Gemeinde Rastede

Bebauungsplan Nr. 109

„Südlich Schloßpark IV“

Vorlage: 2018/117

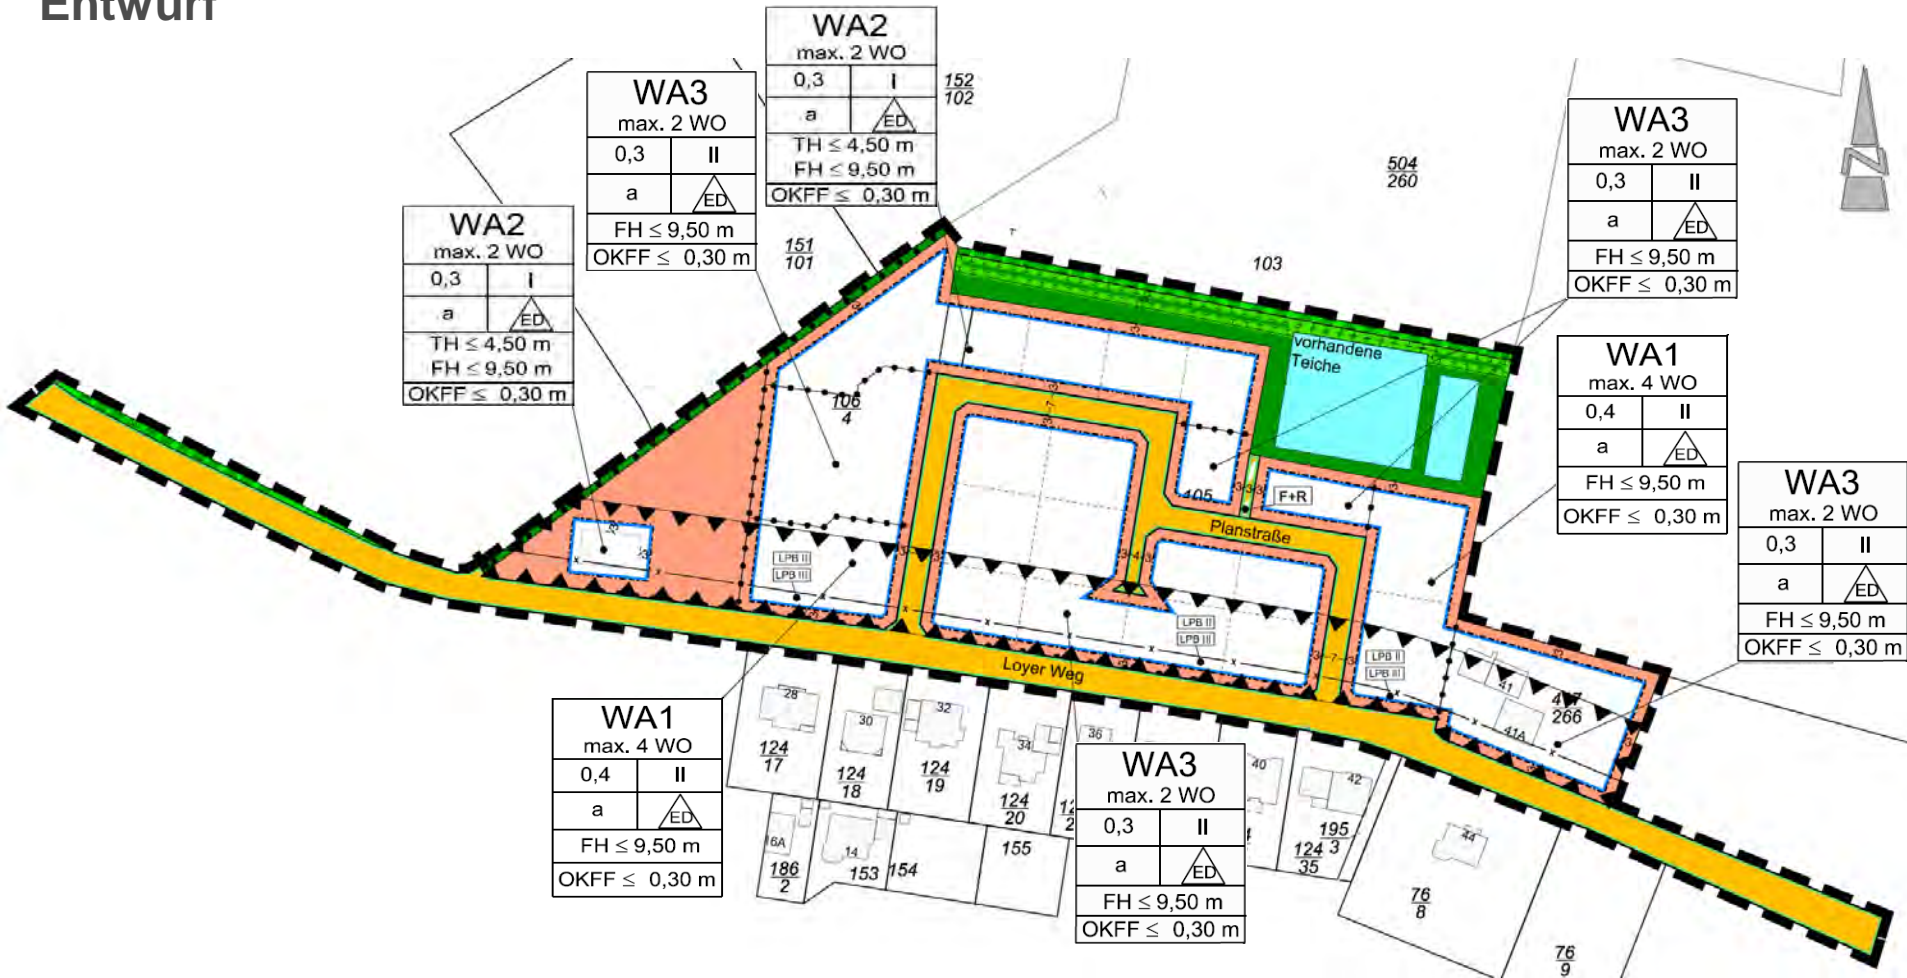
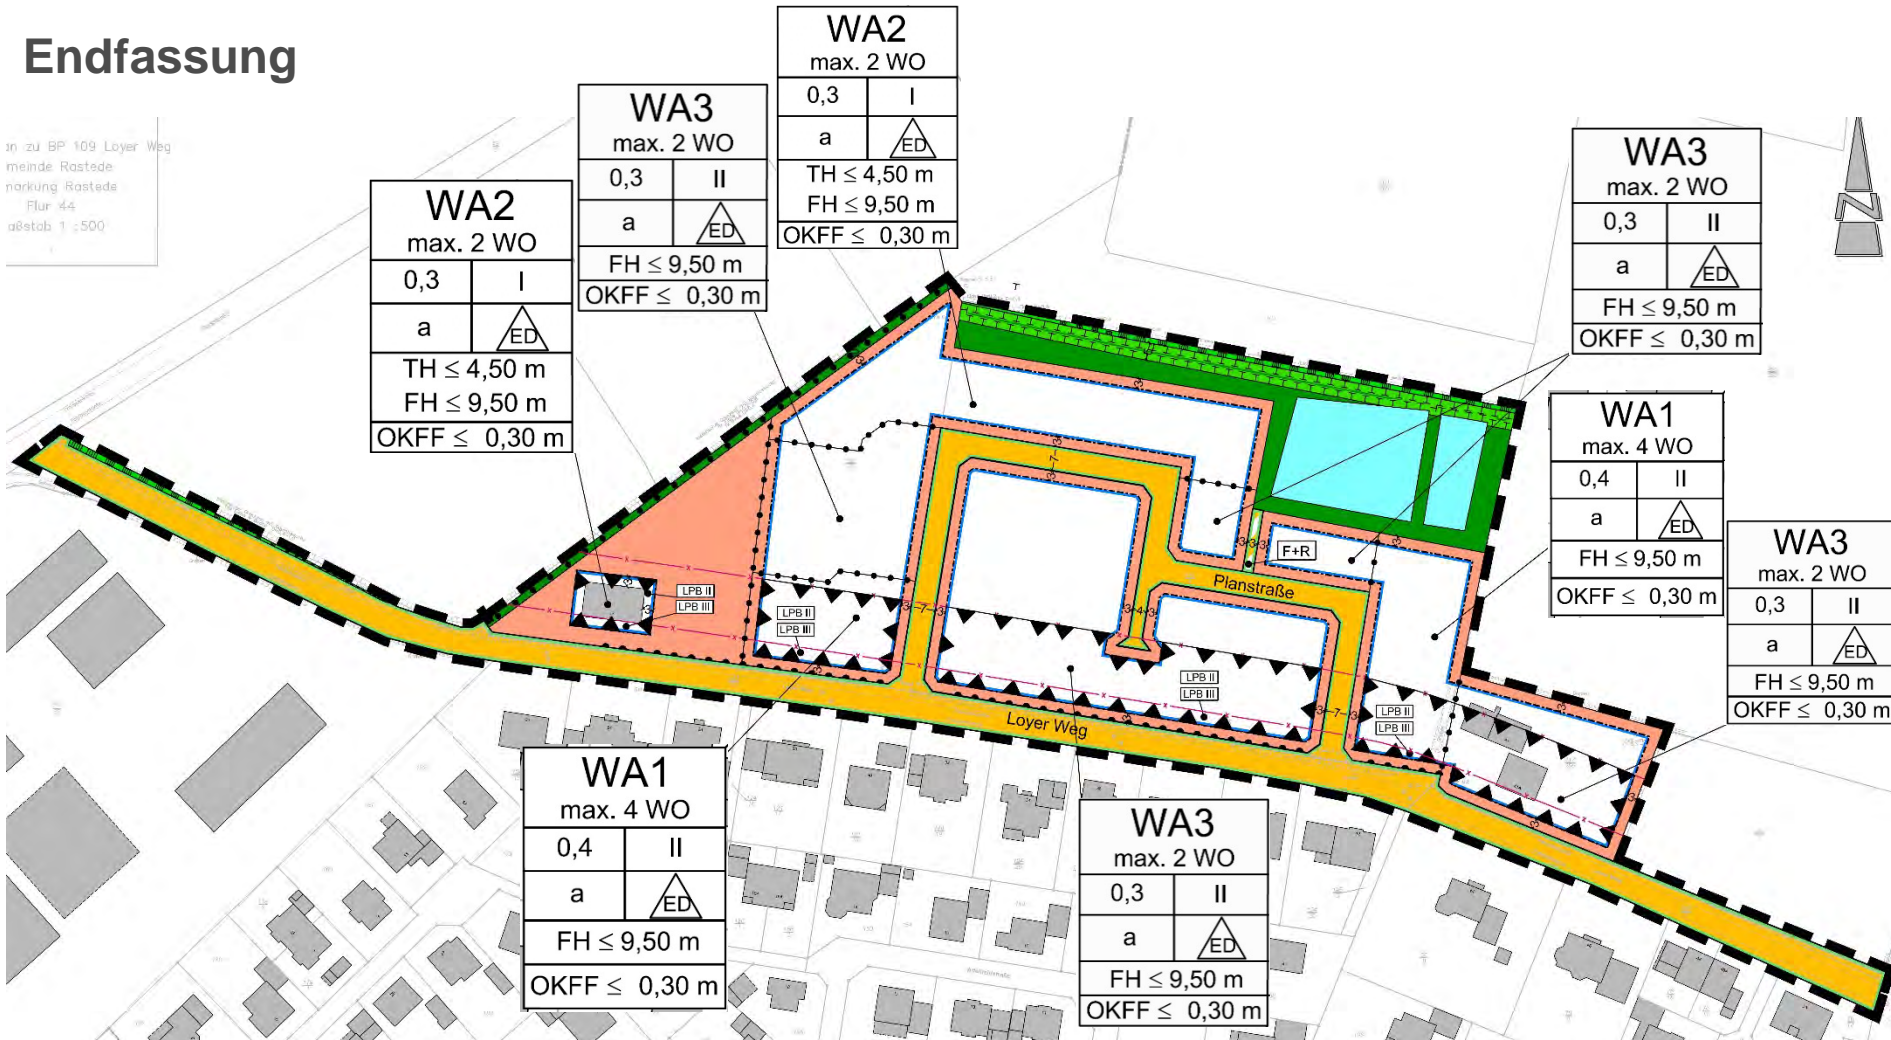
Anregungen	Abwägungsvorschläge
<p><u>Landkreis Ammerland:</u></p>	
<ul style="list-style-type: none"> - Fehlen des oberen Bezugspunktes in der textlichen Festsetzung zur Traufhöhe im WA 2. 	<ul style="list-style-type: none"> - Oberer Höhenbezugspunkt in der textlichen Festsetzung ergänzt.
<ul style="list-style-type: none"> - Es wird angeregt, die Höhenangaben/-daten der unteren Bezugspunkte (NN) zu ergänzen. - Empfehlung der Konkretisierung der textlichen Festsetzung Nr. 6. - Für Grundstücke an der Stichstraße einen zentralen Aufstellplatz für Müllgroßbehälter, Sperrmüll etc. vorsehen - Zur transparent dokumentierten Herleitung der erfüllten Voraussetzungen zur Anwendung des § 13b BauGB sollten Flächenangaben ergänzt werden. - Redaktionelle Änderungs- Hinweise zu Begründung und Planzeichnung. 	<ul style="list-style-type: none"> - Der Anregung wird nicht gefolgt, da die Höhenlagen der Erschließungsstraßen erst im Anschluss an dieses Bauleitplanverfahren festgelegt werden - Textliche Festsetzung Nr. 6 wird konkretisiert. - Anregung wird nicht gefolgt, da die Festsetzung einer Aufstellfläche nicht für erforderlich gehalten wird - Anregung wird gefolgt und Flächenangaben in der Begründung ergänzt. - Redaktionelle Änderungen werden eingearbeitet.

<ul style="list-style-type: none"> - Zur transparent dokumentierten Herleitung der erfüllten Voraussetzungen zur Anwendung des § 13b BauGB sollten Flächenangaben ergänzt werden. 	<ul style="list-style-type: none"> - Anregung wird gefolgt und Flächenangaben in der Begründung ergänzt.
<ul style="list-style-type: none"> - Redaktionelle Änderungs- Hinweise zu Begründung und Planzeichnung. 	<ul style="list-style-type: none"> - Redaktionelle Änderungen werden eingearbeitet.
